**MINISTERIO DE AMBIENTE Y DESARROLLO
SOSTENIBLE**

2395

“Por la cual se decreta el desistimiento de una solicitud de levantamiento parcial de veda, y se toman otras determinaciones”

Figura 2. Cobertura de Bosque denso sin muestreos

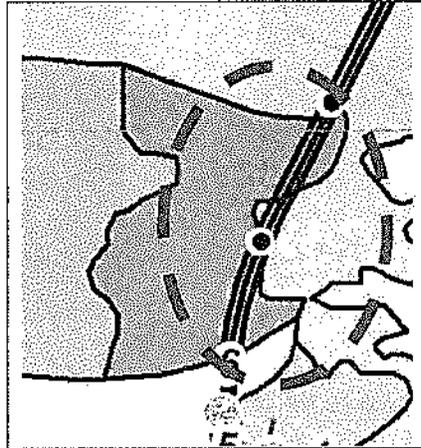
Conforme se puede apreciar en el "MAPA VEDA PUERTO CAICEDO", la afectación del proyecto sobre la cobertura de Bosque Denso se presenta únicamente en una zona, la cual no fue objeto de muestreo. En este orden de ideas la sociedad obvió una de las coberturas de mayor interés ecológico que será afectada.

No obstante lo anotado, la información previamente nombrada corresponde con la argumentación sobre el muestreo adelantado inicialmente. Este Ministerio aclara que el cumplimiento del numeral (3.) está supeditado al cumplimiento del numeral (2.) en el cual se estableció adelantar para el área de interés un muestreo que fuese representativo, tomando en cuenta todas las coberturas de la tierra, con especial énfasis en Bosques densos, cobertura que no fue objeto de muestreos, y un muestreo de distribución homogénea en los Bosques de galería que se traslapan con el proyecto, esto considerando los argumentos presentados en el numeral anterior, y las precitadas figura "Figura 2. Cobertura de Bosque denso sin muestreos; y Figura 3. Distribución de muestreos."

Conforme lo anotado en las argumentaciones presentadas en el numeral 2 y 3, la sociedad no presentó información adicional, dentro del muestreo en el cual se mejorara la intensidad de las muestras sobre las coberturas de interés, las cuales fueron indicadas incluso de manera gráfica dentro del Auto 280 del 17 de julio de 2017 y en las ya precitadas "Figura 2. Cobertura de Bosque denso sin muestreos; y Figura 3. Distribución de muestreos."

Figura 3. Distribución de muestreos.

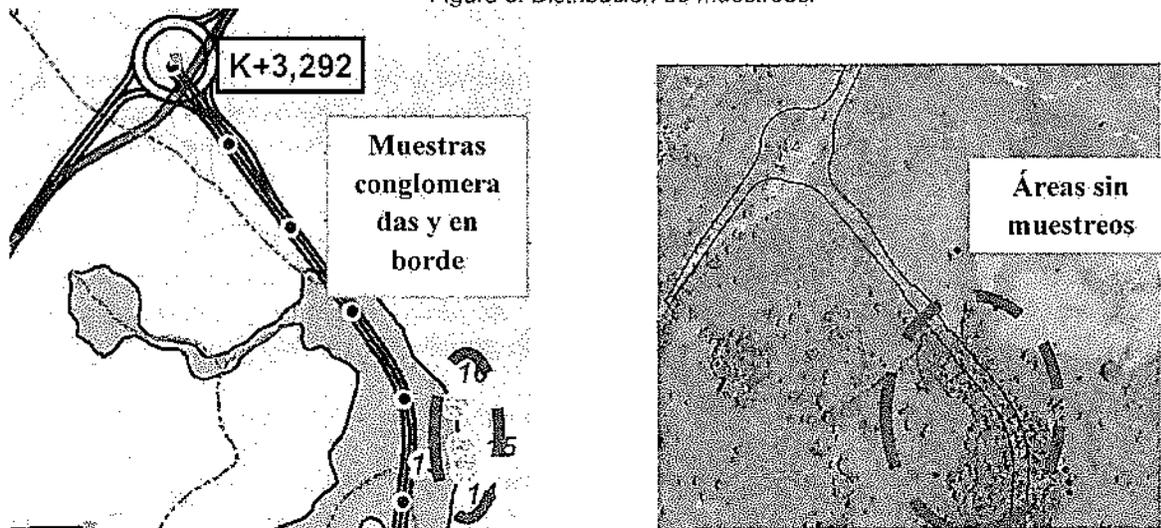
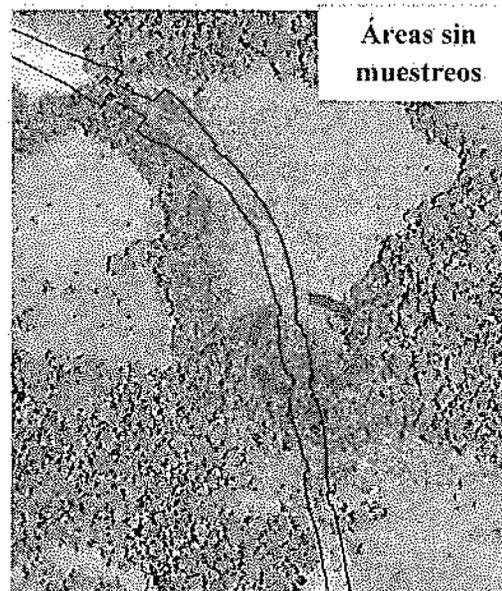
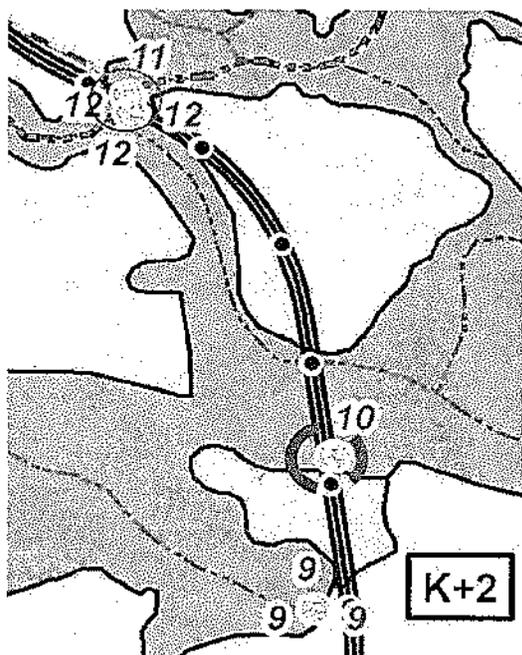
En relación a la ubicación de los muestreos en las coberturas de Bosque de Galería, se encontró que estos fueron distribuidos de forma conglomerada y en las zonas de borde, sin tomar en cuenta dichas coberturas como una unidad espacial, mostrando así que áreas consolidadas que serán objeto de intervención del proyecto que no fueron objeto de muestreo:

Figura 4. Ubicación de especies arbóreas de especial interés.

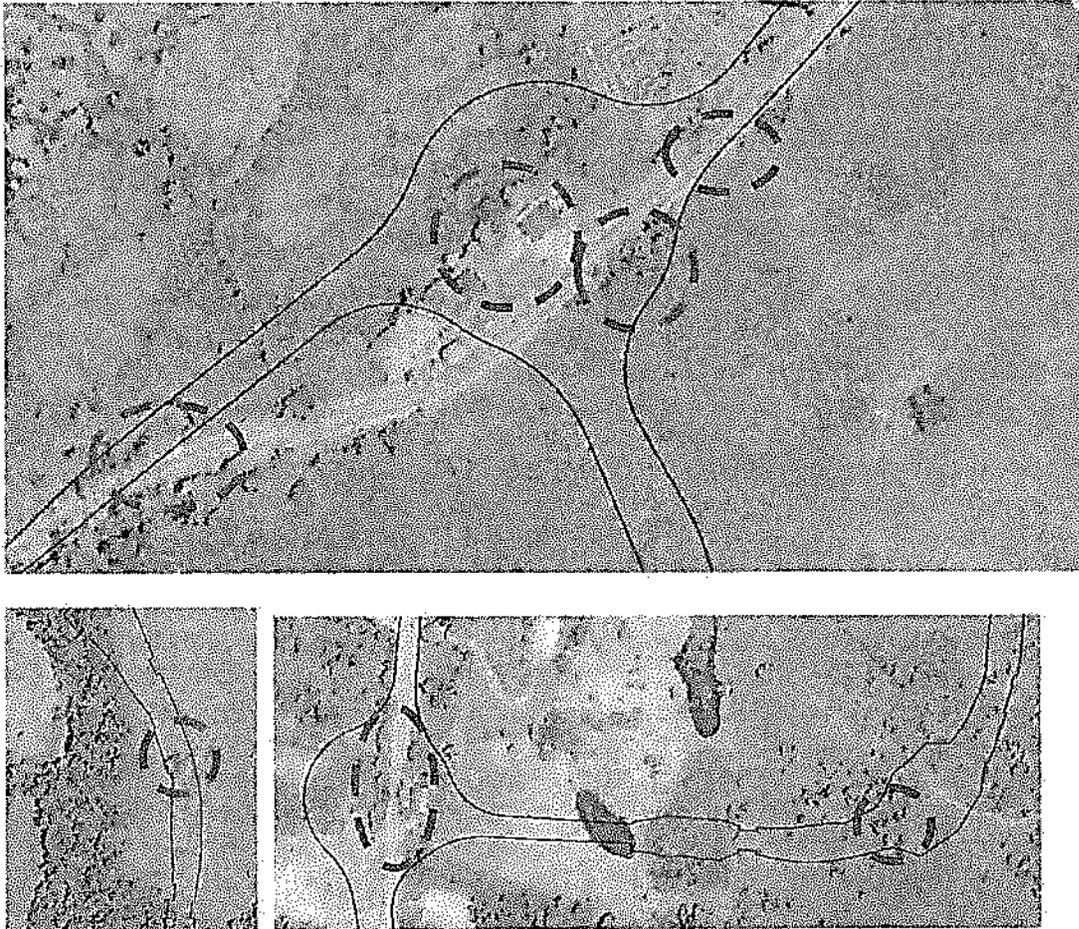
Es importante resaltar que este Ministerio en evaluaciones de campo previas que se han adelantado en solicitudes de levantamiento de veda de proyectos viales presentados para la misma zona de interés, ha determinado la existencia de una cantidad importante de epifitas vasculares y no vasculares en las zonas que limitan inmediatamente con los ejes viales, y arboles aislados en coberturas de pastos limpios. En este sentido, la sociedad deberá presentar los soportes de los muestreos ajustados tomando en cuenta los arboles forófitos presentes en estas zonas y coberturas de pastos, ya que conforme la revisión cartográfica del presente proyecto, se logró determinar especies arbóreas que pueden contener comunidades epifitas sobre los ejes viales:
